**SEZIONE TUTELA E VALORIZZAZIONE DEL PAESAGGIO**

**Oggetto: SALENTO GREEN S.R.L. – L.R. n 26/2022 - PAUR, ai sensi dell'art.27 bis, D.Lgs n.152/2006 relativo alla variante al progetto autorizzato con D.D. n. 412 del 06.04.2020 finalizzata all'incremento della potenzialità con eliminazione di alcuni codici CER e l'introduzione di nuovi, da 27 tonn/y a 36.000 tonn/Y di rifiuti e 20.000 tonn/y di sottoprodotti agricoli, con una nuova linea anaerobita, sezione di trattamento del biogas e punto di connessione alla rete SNAM in località "Le Bruciate", Strada provinciale Galatina-Galatone km 5, Galatina.  
*Conferenza di Servizi del 22.07.2025.***

Figura 1. TAV1int - Planimetria Generale

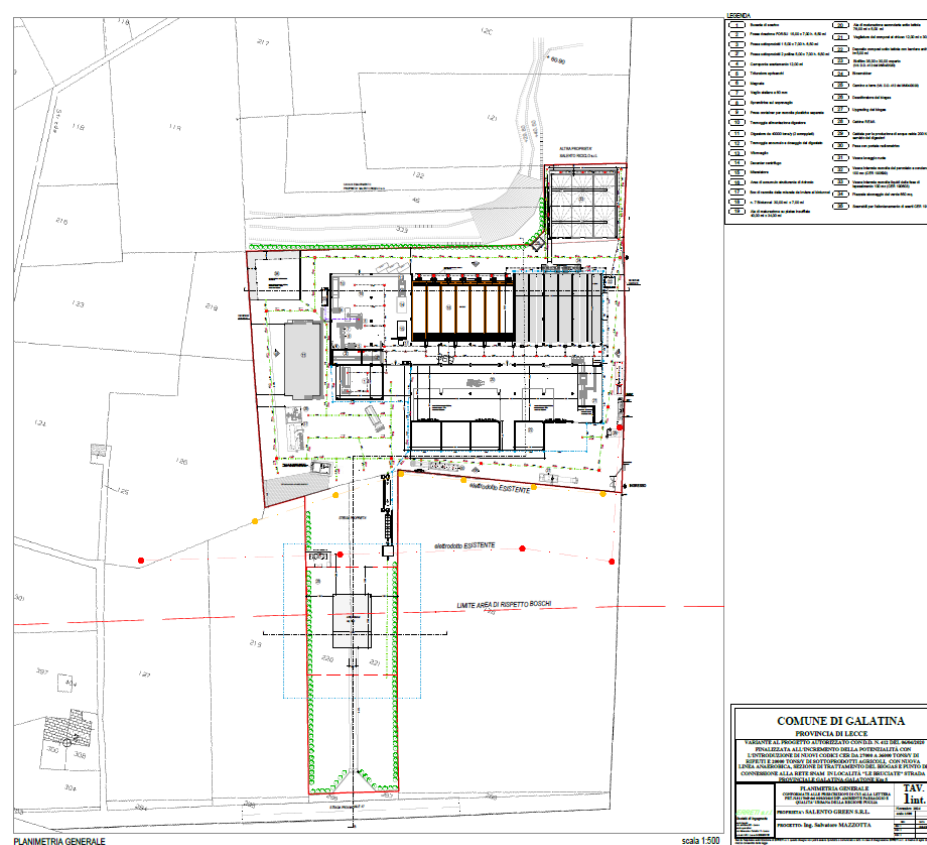
Il layout in progetto prevede quindi una ridistribuzione ed aumento dei volumi necessari alla trasformazione e produzione, con un sensibile aumento della superficie occupata prevedendo, anche l'annessione di nuove aree, lungo Strada Comunale Baronessa e l'occupazione della fascia di rispetto annessa alla dolina nonché, l'eliminazione delle cortine di verde interne all'area di intervento, lungo il lato sud e lungo lato nord verso il fronte di cava.

Come si evince dalla planimetria allegata (fig.1), oltre ai nuovi corpi edilizi, l'impianto prevede il riutilizzo, per i servizi del personale e uffici, dell'edificio esistente e la delimitazione di un'area SNAM di circa 500 mq (su cui l'Ente dovrà installare il punto di connessione (tubazioni di mandata interrate)) come Punto di Connessione - PdC alla rete nazionale, infine è prevista una piantumazione di filari di alberi internamente al muro di cinta che delimita le particelle lungo la SP-47 ed esternamente all'area di intervento lungo il lato nord.

Come si evince dall'analisi del contesto l'area di impianto interferisce con l'UCP - **Area di rispetto dei boschi**, che ne statuisce la non ammissibilità. In particolare si rileva il contrasto con l'art. 63 co.2 lett. a4 delle NTA del PPTR "realizzazione e ampliamento di impianti per la depurazione della acque reflue, per lo smaltimento e il recupero dei rifiuti".

In merito all'impianto non si concorda con il proponente quando dichiara che per la suddetta **lett. a4 del co.2 all'art. 63 delle NTA del PPTR** la verifica è **"NON PERTINENTE"**. L'impianto in esame prevede oltre alla nuova linea anaerobica per la produzione di biogas anche la produzione di compost da Rifiuti Solidi Urbani (RSU) pertanto è a tutti gli effetti un impinto di recupero di rifiuti e quindi non ammissibile nell'**Area di rispetto dei boschi**.

A latere delle predette inammissibilità permangono le criticità dal punto di vista percettivo. Le foto simulazioni effettuate chiariscono che l'impianto è chiaramente visibile dalla **Strada a valenza paesaggistica** in particolare dalla **"SP47LE"**; la scelta di eliminare l'alta vegetazione arborea lungo il lato sud e nord ne amplifica il contrasto.

- sia esclusa dalla perimetrazione dell'area di impianto la parte di superficie che interferisce con l'**UCP - Area di rispetto dei boschi**;
- sia evitato il passaggio del tracciato del metanodotto nelle aree che interferiscono con il **BP "Fiumi, torrenti acque pubbliche"** e con l'**UCP "Area di rispetto delle componenti culturali insediative"**, fatte salve le parti interrato "sotto strada esistente ovvero in attraversamento trasversale utilizzando tecniche non invasive che interessino il percorso più breve possibile";

- sia trasmesso tracciato definitivo del metanodotto in formato shp;
- siano evitati gli espianti di tutte le alberature presenti nell'area di impianto;

- sia prevista, ove mancante, una cortina di verde lungo tutto il perimetro del lotto attraverso la piantumazione di specie arboree autoctone. Siano utilizzate piante "pronto effetto", provvedendo ad integrare eventuali fallanze e/o sostituire esemplari ammalorati. Sono comunque vietate le piantumazioni di specie esotiche e di palmacee in genere;

- al fine di stabilire una maggiore integrazione visiva degli interventi al contesto esistente, le recinzioni, i cancelli, le pareti esterne dei nuovi corpi di fabbrica e le nuove coperture, ove visibili, siano trattate con coloritura bianca o con tonalità chiare.
